標 題 マークII、チェイサー、クスタ修理書／追補版内容訂正・追加のお知らせ

マークII、チェイサー、クスタ修理書／追補版（品番 62190 1998年8月発行）の内容に訂正・追加がありましたのでお知らせ致します。

マークII, チェイサー, クレスタ修理書/追補版内容訂正のお知らせ
ファン&オルタネータVベルト調整

マークII、チェイサー、クレスタ
1G-FE Vベルト調整要領訂正のお知らせ

部位 P EN-11 エンジンコントロールシステム

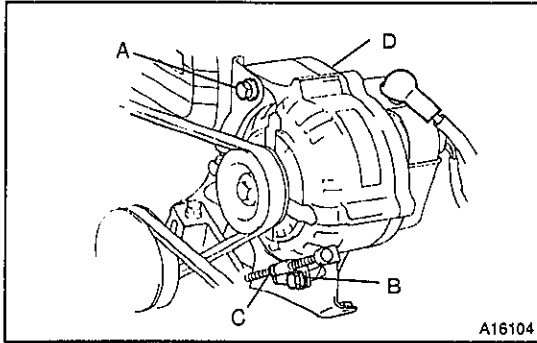
スロットルNo. 1センサーのECUデータモニターの参考値に誤りがありましたので訂正いたします。

項目名	項目名解説	点検条件	参考値	異常時の主な点検項目
スロットル (No.1) センサー開度 (THPS)	スロットルNo.1センサーの開度を表す 表示範囲：0～100%	スロットルバルブ全閉時	8～16%	VC、VTA電圧
スロットル (No.1) センサー開度 (THPS)	スロットルNo.1センサーの開度を表す 表示範囲：0～100%	スロットルバルブ全開時	76～84%	VC、VTA電圧
スロットル (No.1) センサー開度 (THPS)	スロットルNo.1センサーの開度を表す 表示範囲：0～100%	スロットルバルブ全閉→全開	連続して変化	VC、VTA電圧

部位
PEM-17バルブクリアランス 構成図 部変更

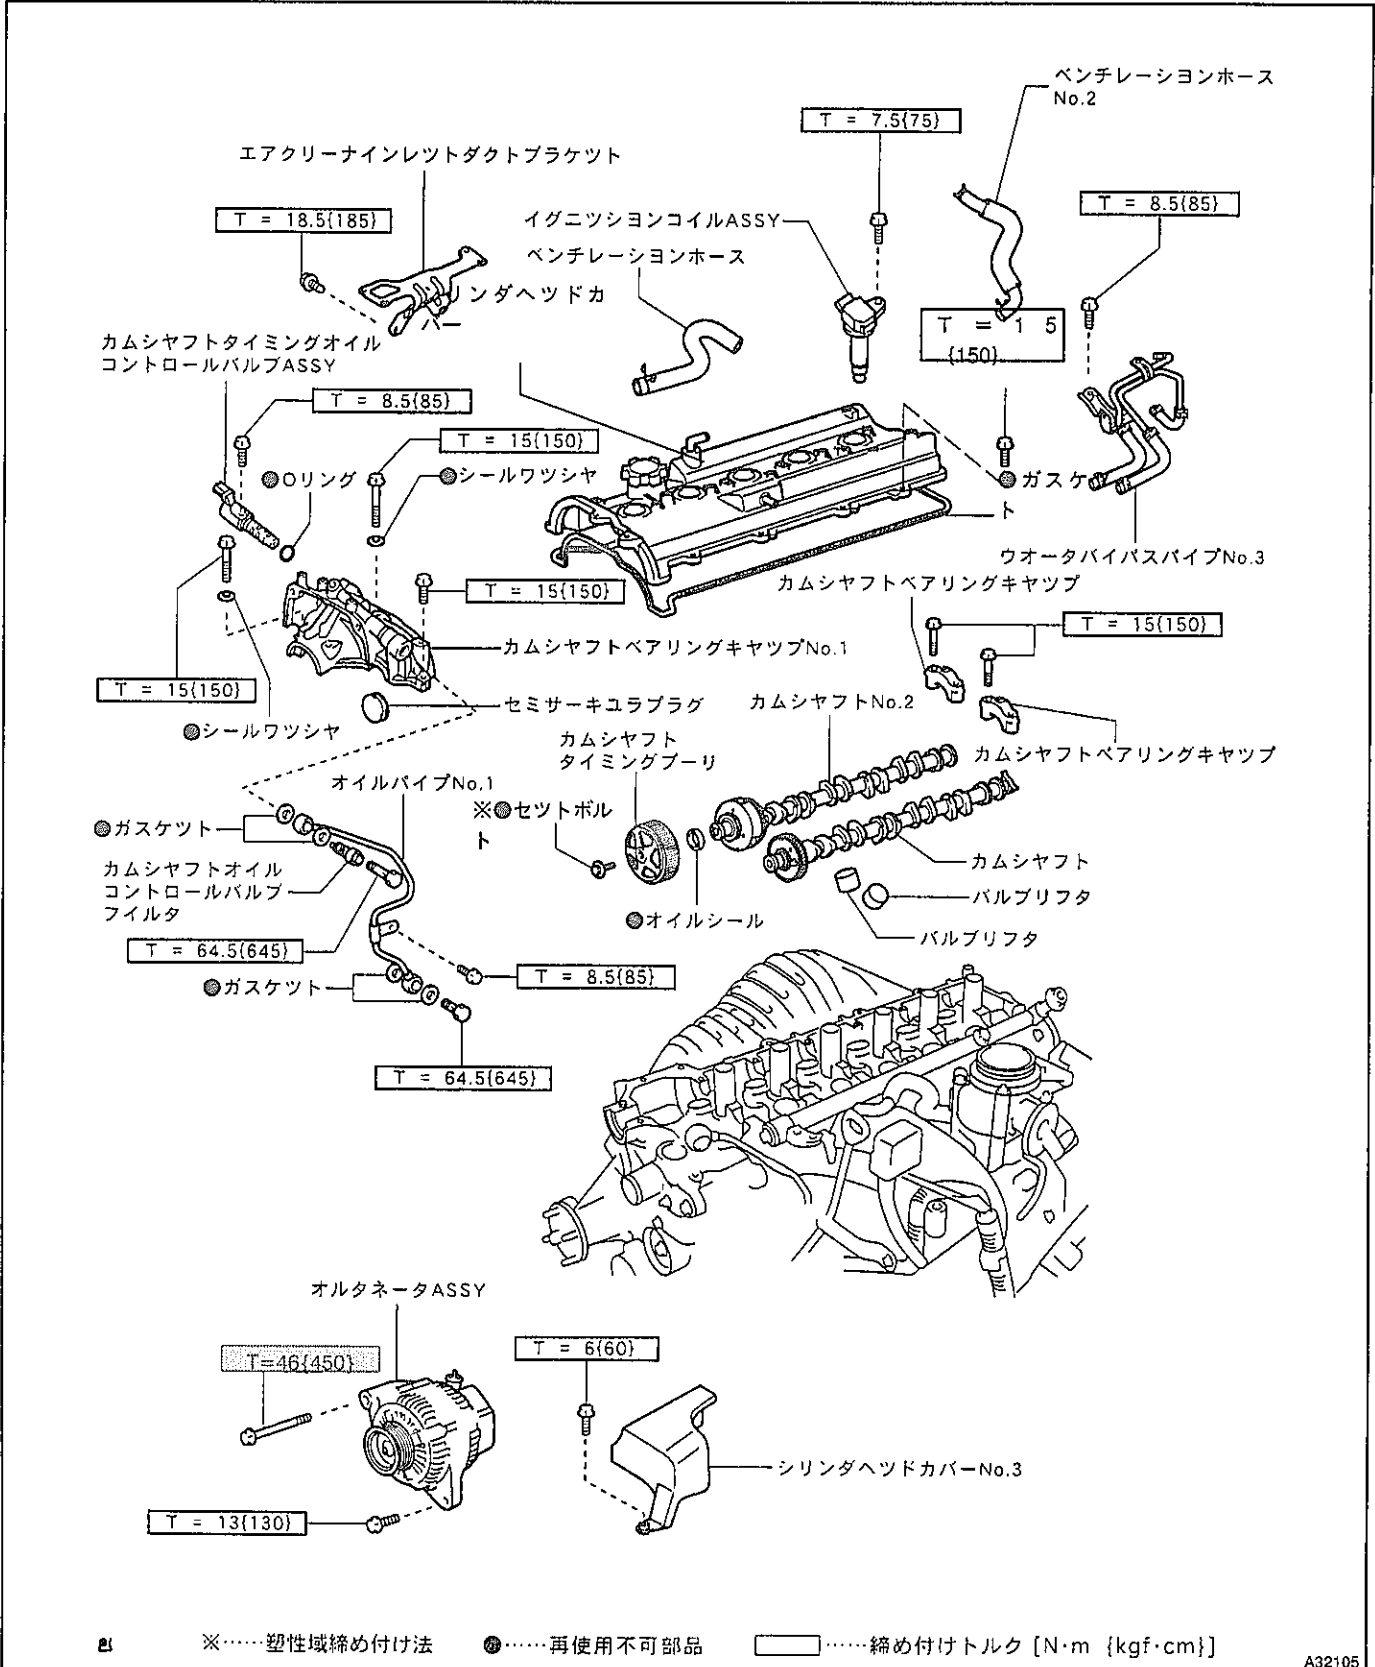
1G-FEエンジンのオルタネータースルーボルトが(8T→11T+表面処理)変更になりましたのでオルタネータースルーボルト用ナットの締めトルクを変更しました。

部位
PEM-57 シリンダガスケット 構成図 部変更

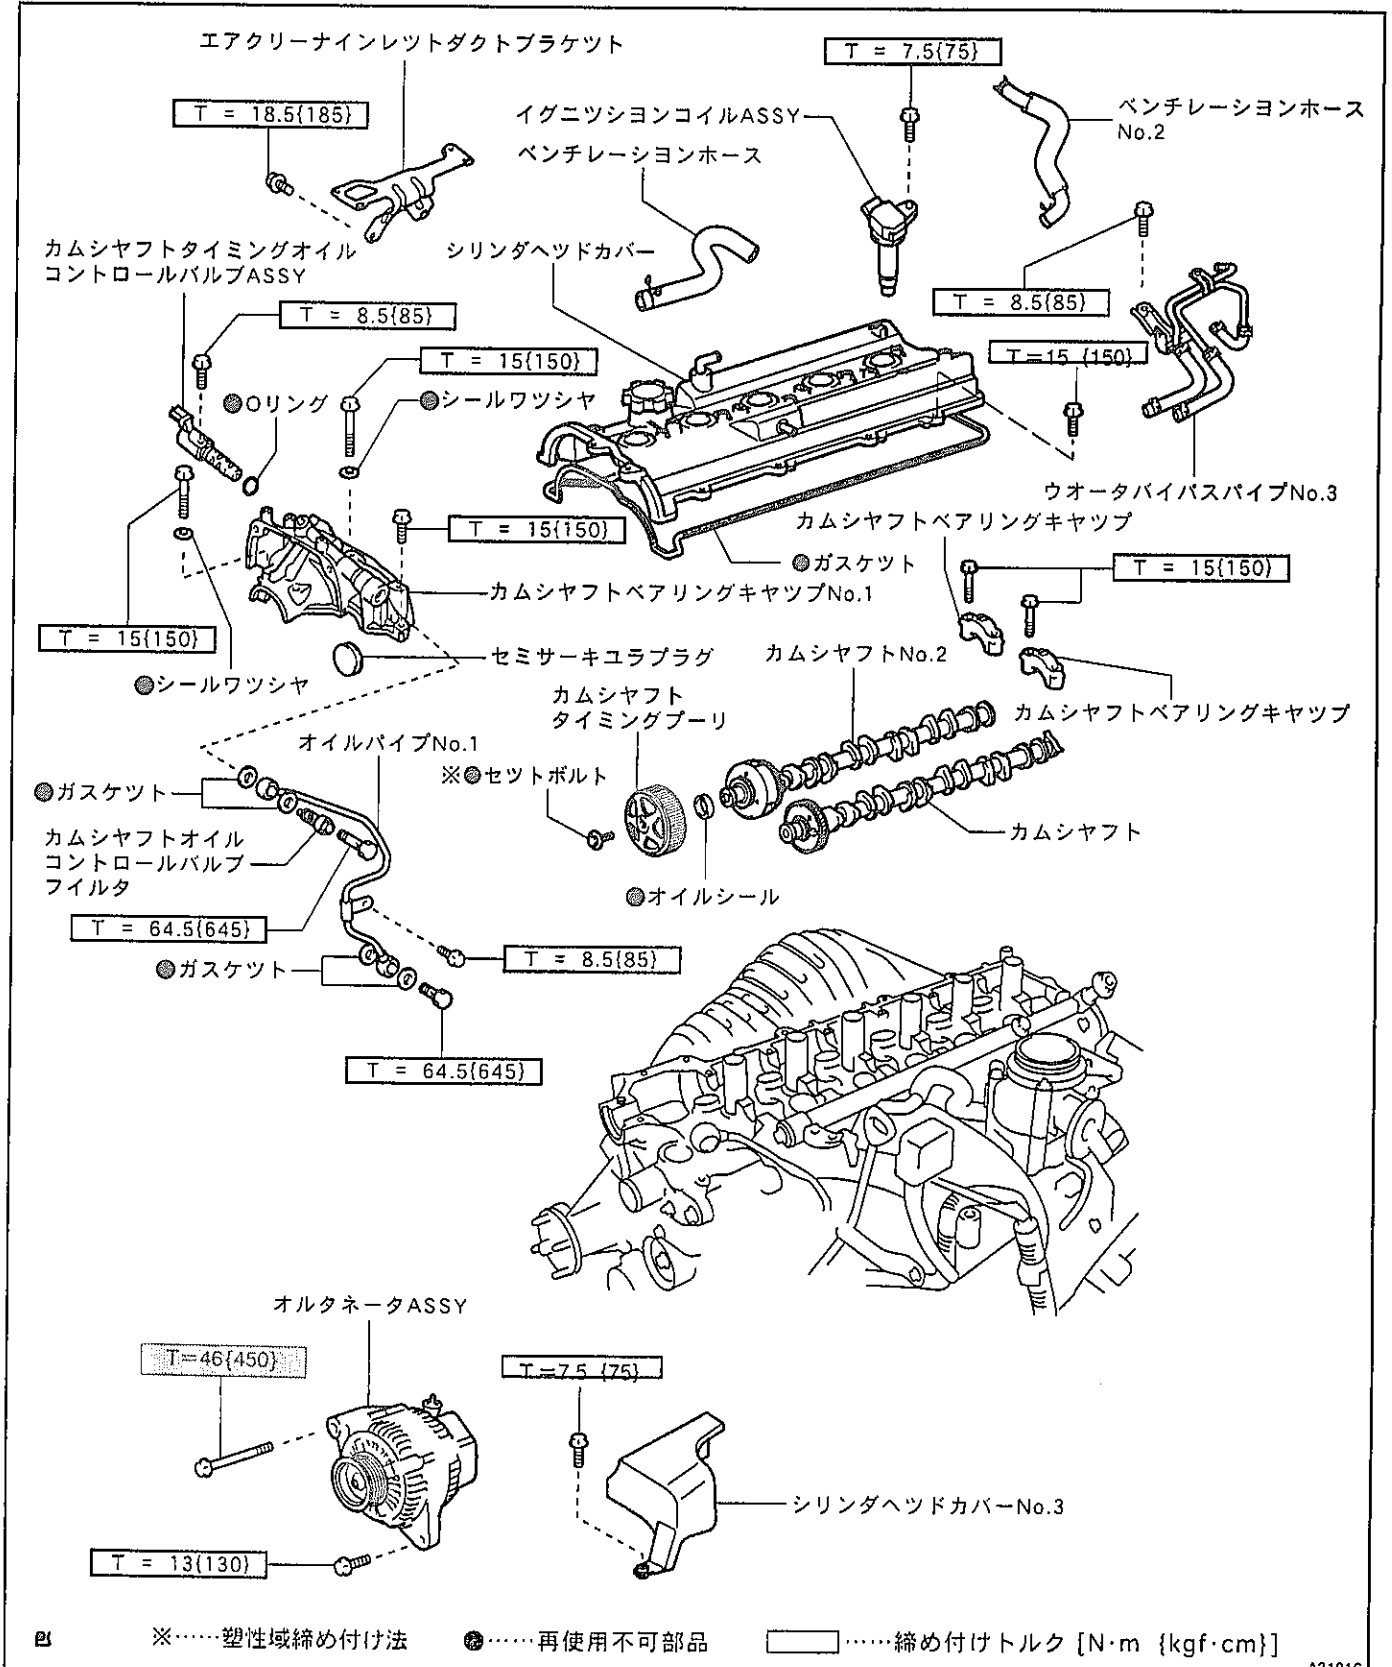
1G-FEエンジンのオルタネータースルーボルトが(8T→11T+表面処理)変更になりましたのでオルタネータースルーボルト用ナットの締付トルクを変更しました。

部位 PEM-7 ファン&オルタネータVベルト調整 部変更

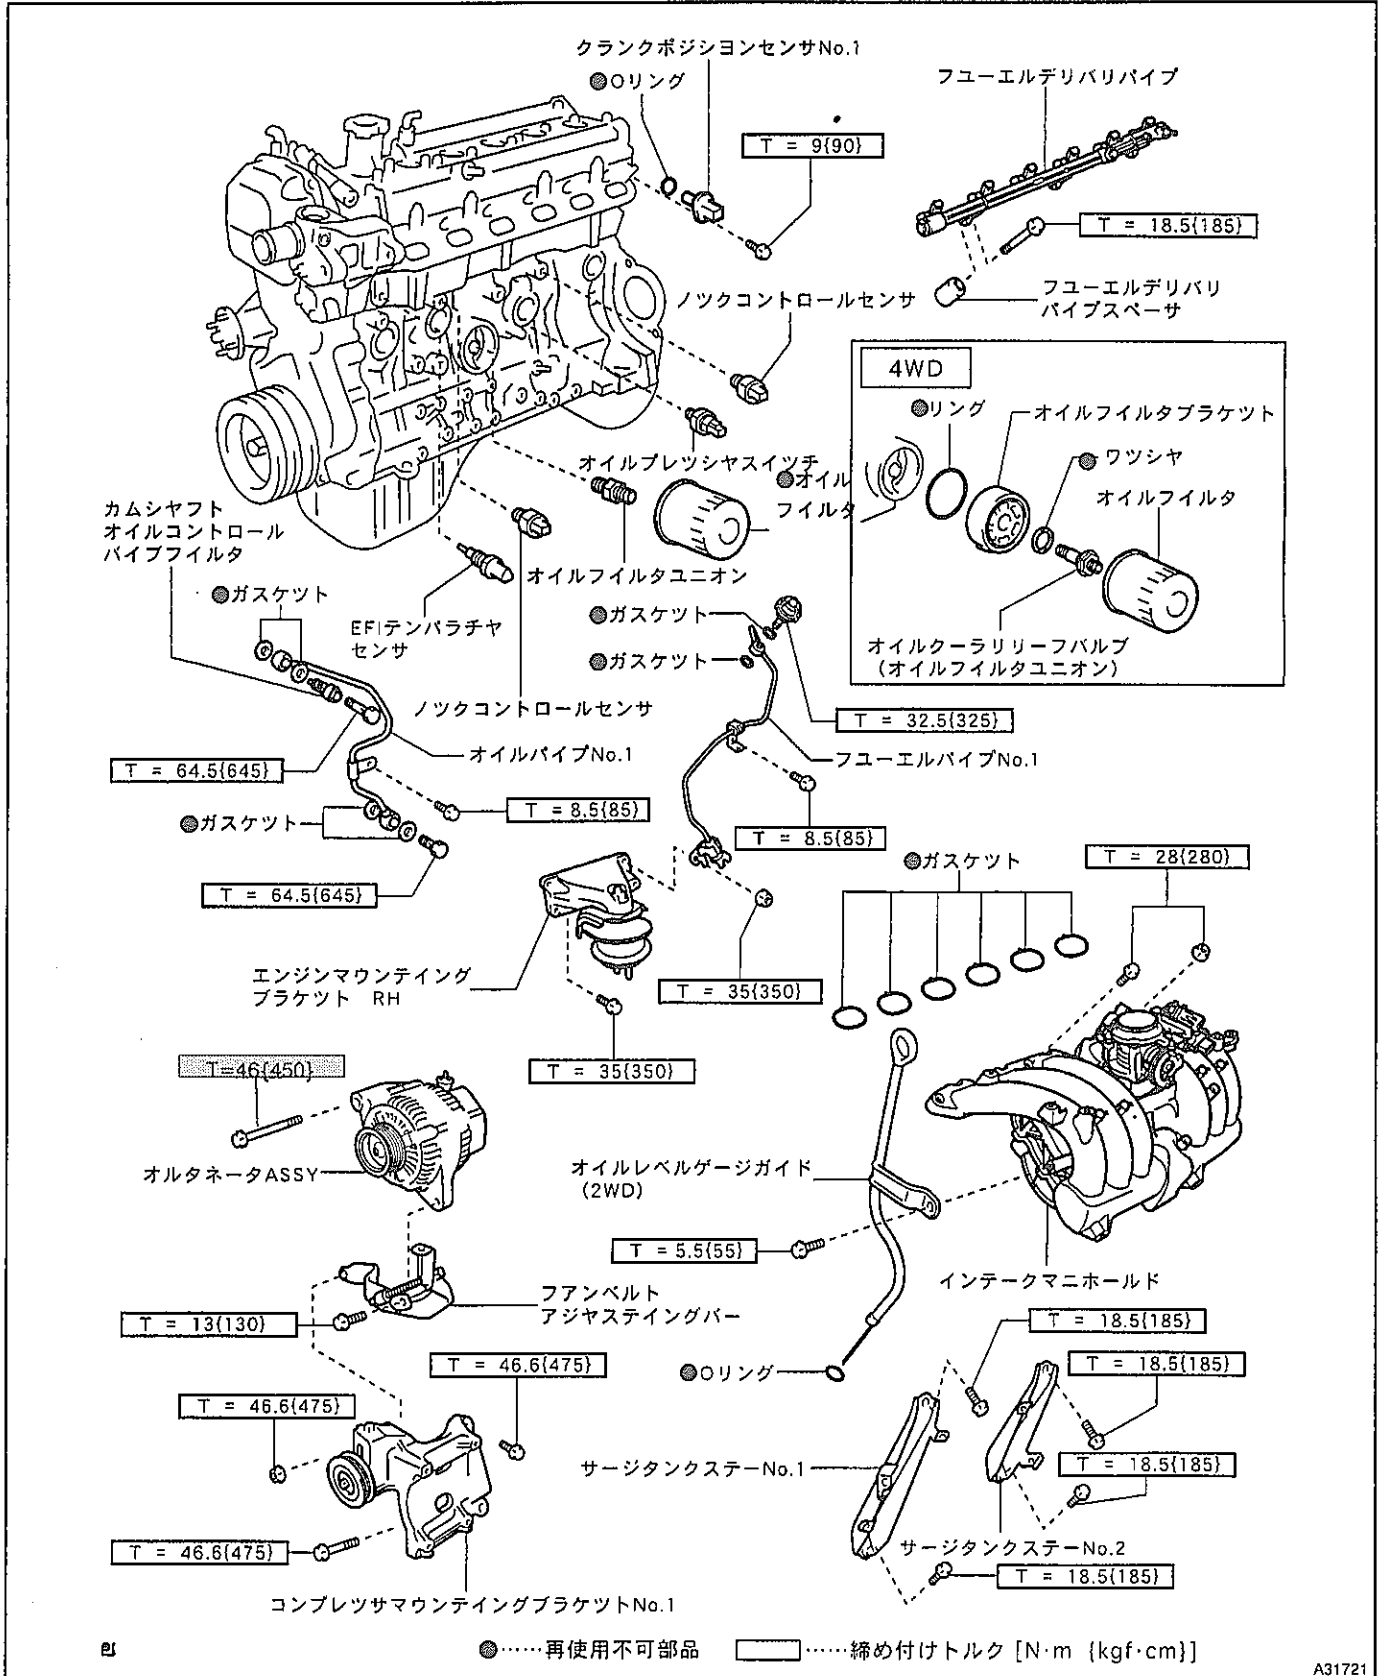
IG-FEエンジンのオルタネータスルーボルトが（表面処理）変更になりましたので、オルタネータスルーボルトの締付トルクを変更しました。 変更時期（2000/5月末生産車～、エンジンNo.IG6780837～）

(5) ナットAを締め付ける。

$T=46.0\text{N}\cdot\text{m}$ {450kgf·cm}

$T=37.0\text{N}\cdot\text{m}$ {365kgf·cm}以上の締付トルクを確保する。

部位
PEM-17バルブクリアランス 構成図 部変更

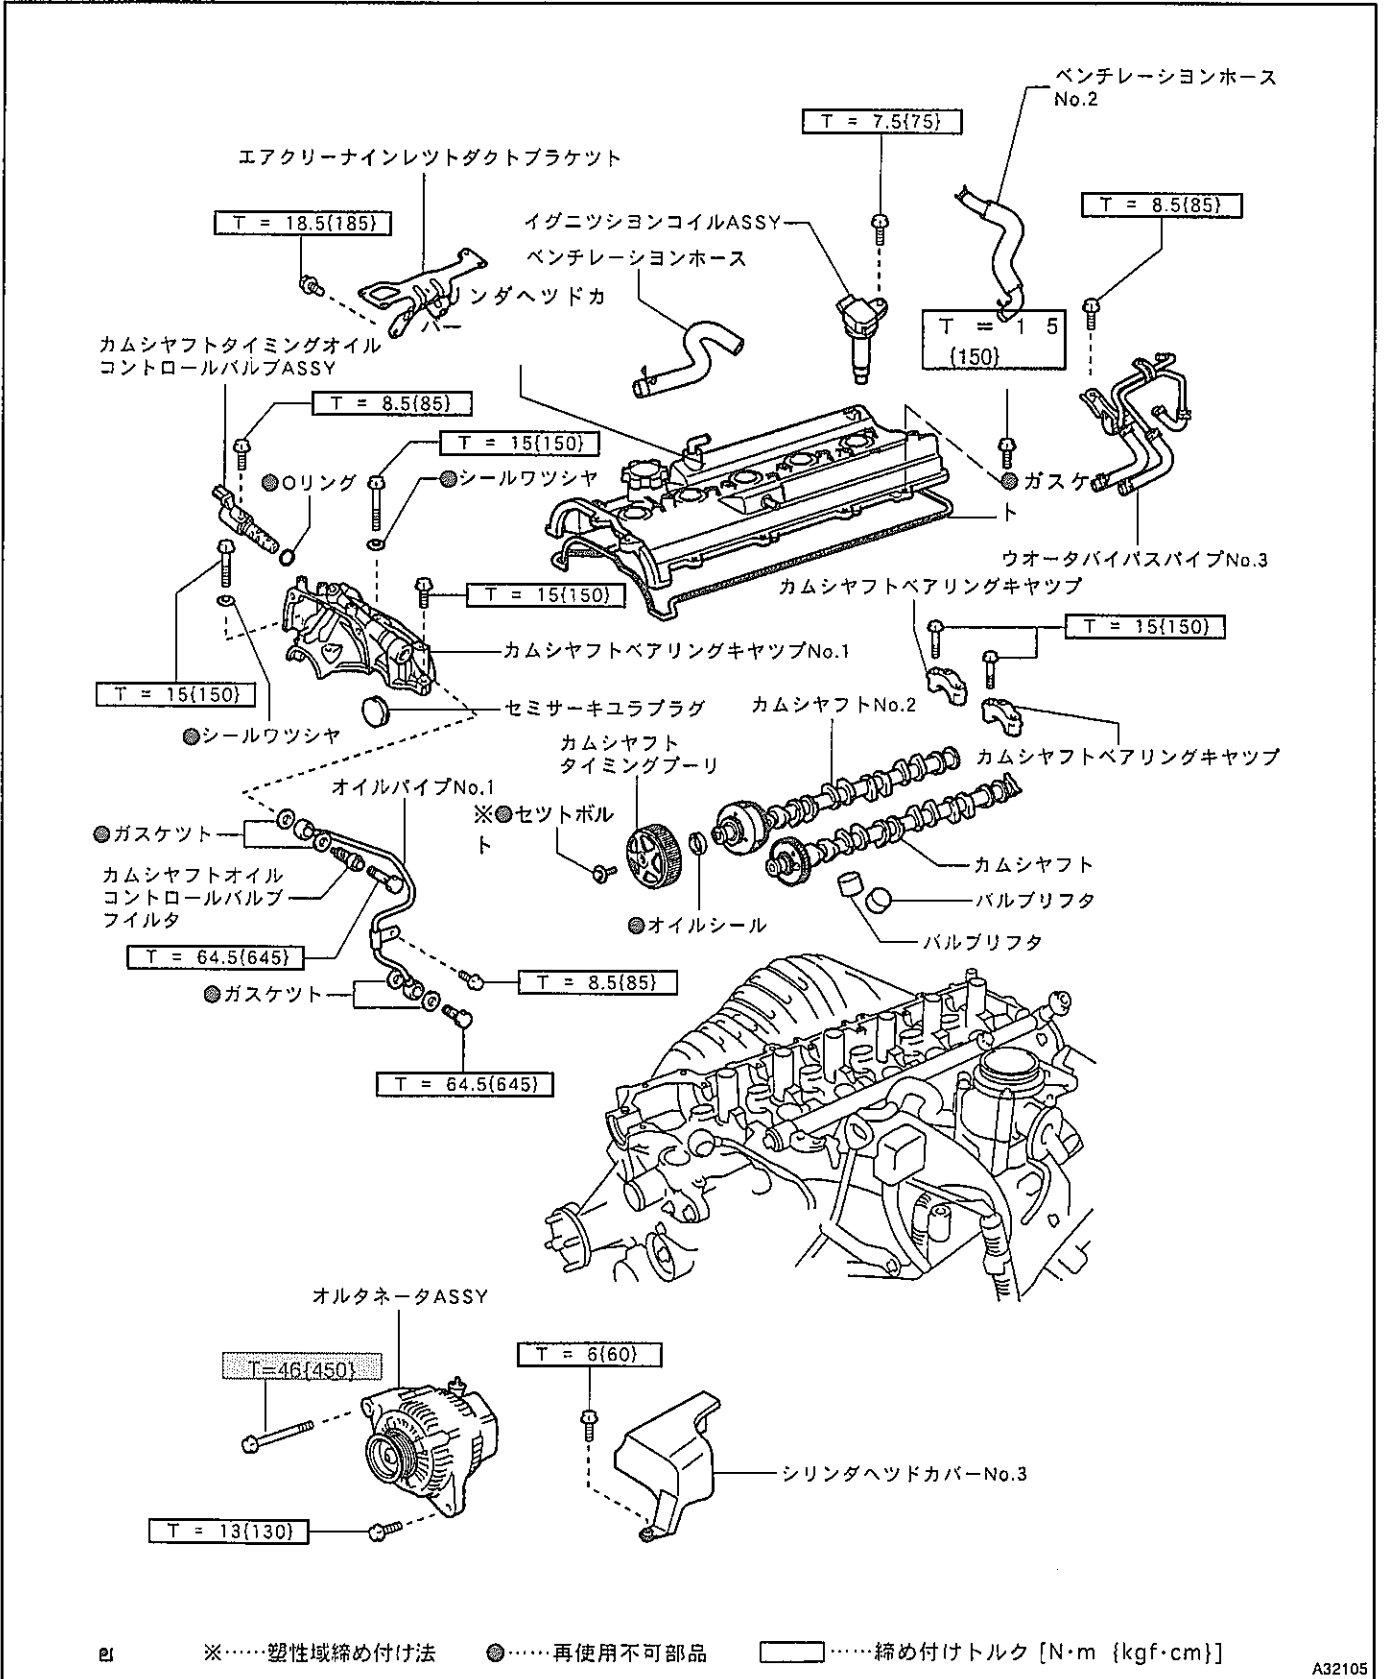
1G-FEエンジンのオルタネータースルーボルトが（表面処理）変更になりましたのでオルタネータースルーボルトの締付トルクを変更しました。
